CAAC 适 航 指 令

编号: CAD2007-B737-10

- 一. 标题: 检查主缝翼滑轨下止动块组件
- 二. 适用范围:

图1 缝翼滑轨下止动块组件

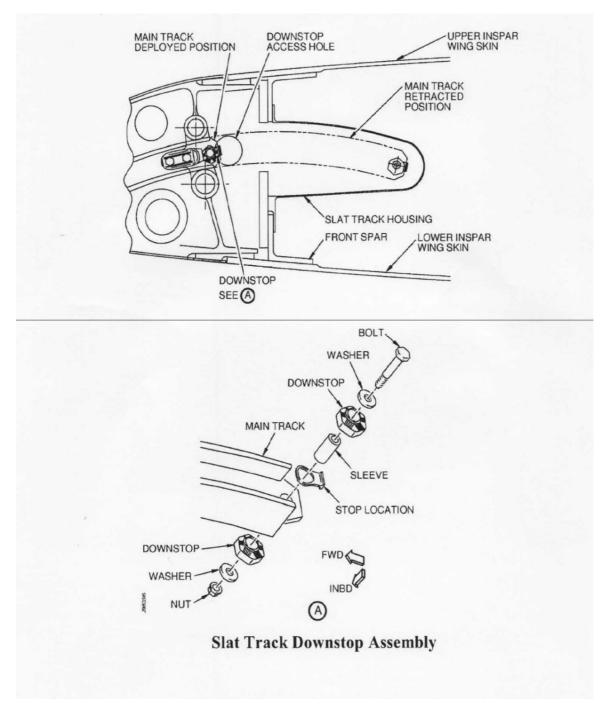
A、在收到本指令后10天内,详细检查或孔探检查每个主缝翼滑轨下止动块组件,以确认缝翼滑轨硬件(见波音服务信函737-SL-57-084-B图1以及本指令图1中的螺栓、垫圈、下止动块、止动片、以及螺帽)安装是否适当。套管的安装是否正确不需要确认,止动片零件既可安装在缝翼滑轨的内侧也可安装在缝翼滑轨的外侧。如有任一零件丢失或安装不正

确,在下次飞行前,采用按照本指令C段规定的程序批准的方法,安装新的或可以使用的零件;对缝翼滑轨收回腔内进行一次详细检查,以确定是否有外来物碎片(FOD)和损伤。在下次飞行前,采用按照本指令C段规定的程序批准的方法,去除发现的任何FOD,修复发现的任何损伤。采用波音多用户信息编号1-523812011-1,或1-527463441-1,是确认正确安装、安装新件或可用件、检查有无损伤和FOD、去除FOD和修复损伤的一种批准方法。之后以不超过3000飞行循环的时间间隔,重复本指令A段要求的措施。

B、在收到CAD2007-B737-09后20天内:对螺帽施加50至80英寸/磅之间的力矩,螺栓头必须用该力矩拧紧。
